**RÉPONSE A L'AVIS
DE LA MISSION RÉGIONALE D'AUTORITÉ ENVIRONNEMENTALE**

Objet : Déclaration de projet emportant mise en compatibilité du plan local d'urbanisme de la commune du Vauclin au regard du projet d'extension de la carrière PAQUEMAR (SECPA)

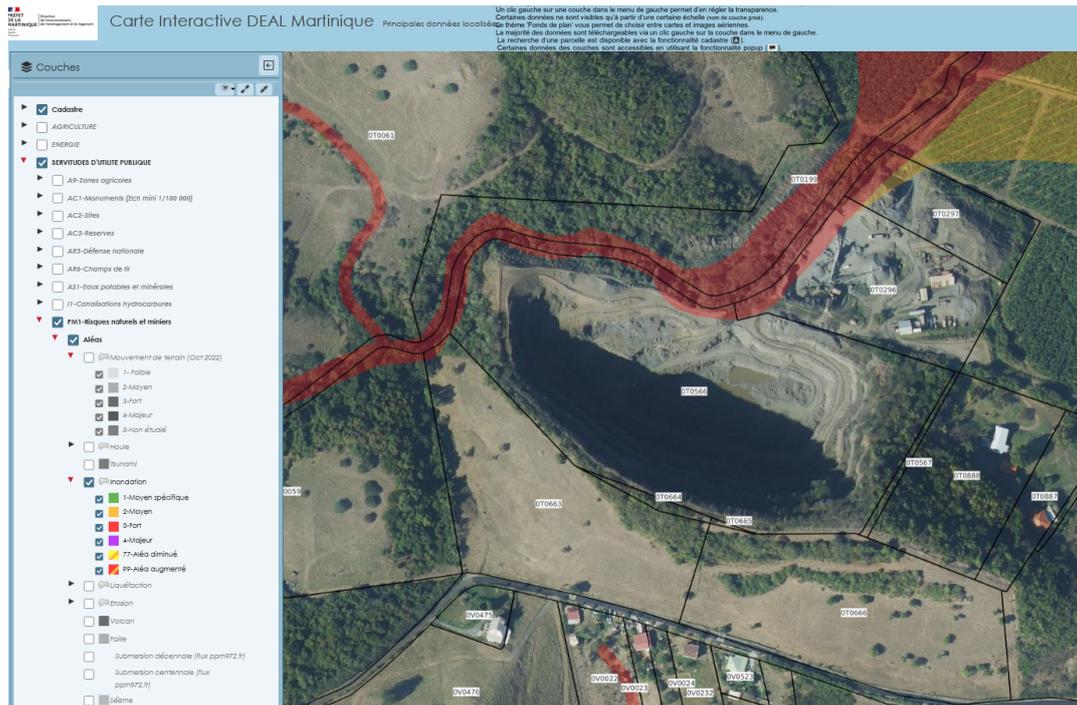
La MRAE recommande d'analyser régulièrement les eaux de mangroves dans lesquelles peuvent potentiellement s'accumuler des matières en suspension pouvant constituer une menace pour la biodiversité présente.

Ces prescriptions pourront être prises en compte dans les modalités d'exploitation encadrant l'activité à venir.

Un suivi régulier de la qualité des eaux en aval, notamment dans les mangroves identifiées (ZHIEP), sera intégré dans les prescriptions de l'autorisation environnementale, avec un contrôle à minima trimestriel et après épisode pluvieux significatif.
